Wettbewerb für die Erweiterungs-Bauten des Kantonsspitals Glarus.

Aus dem Bericht des Preisgerichtes.

I. Rang ex aequo, Entwurf Nr. 7. Lageplan 1:2500.
Verfasser: Arch. H. Leuzinger (Glarus) und P. Truniger (Wil).

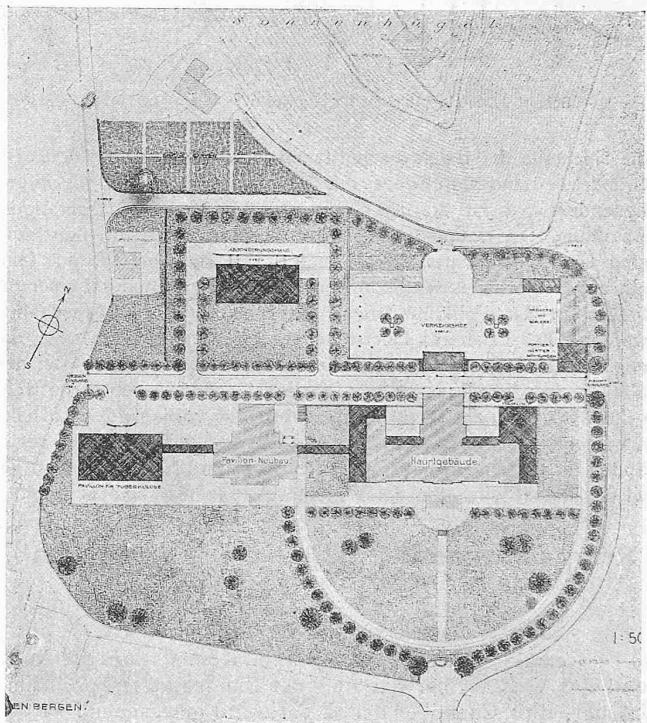
Nr. 7. „Unter den Bergen“. Gesamtanlage überaus klar, mit richtiger Platzierung der Gebäude, nur das Absonderungshaus dürfte mehr nach Nordwesten verschoben werden. Die Vorteile einer gradlinigen Betriebsstrasse sind einleuchtend. Ihre Einmündungen in die öffentlichen Strassen sollten durch Erweiterungen verbessert werden. Durch brückenartige Ausbildung dieser Betriebsstrasse hinter dem Hauptgebäude könnten

Situationsplan mit Erdgeschoss-Grundrissen der verschiedenen Gebäude. — Maßstab 1 : 800

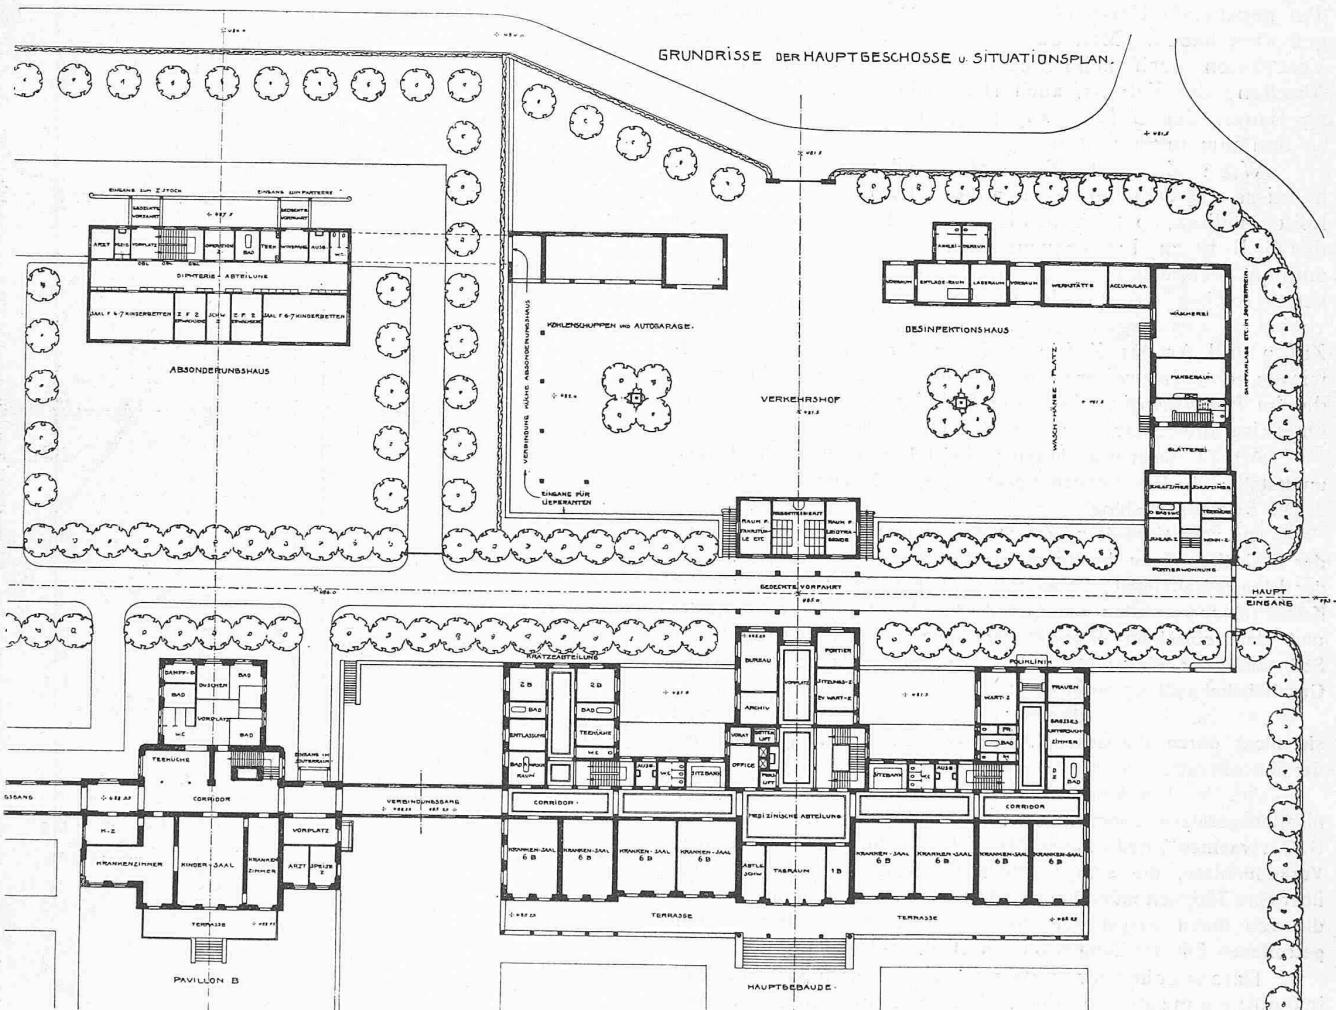
die Nachteile der tiefeingeschnittenen Höfe gemildert werden. Die Grundrisse sind durchwegs mit Sachkenntnis gut durchgebildet. Besonders gut ist die Lage und Durchbildung der Operations-Abteilung. Der Haupteingang sowie die erweiterten Mittelkorridore sind knapp beleuchtet. Der Chefarzt-Abteilung im 2. Stock fehlt ein abgeschlossenes Wartezimmer. Dem Untersuchungszimmer für Frauen in der Poliklinik muss ein direkter Eingang geschaffen werden. Die Lage des Leichenhauses ist sehr zweckmässig, dagegen sollten die Räume noch besser disponiert werden. Bei den klimatischen Verhältnissen von Glarus ist der vorgeschlagene weitgehende Ausbau des Daches abzulehnen. Im vorliegenden Fall sind die Dachfenster viel zu klein. Das Massenverhältnis der Bauten gegen Süden ist ein angenehmes, dagegen kann die Rückseite einen gewissen industriellen Einschlag nicht verleugnen. (Forts. folgt.)
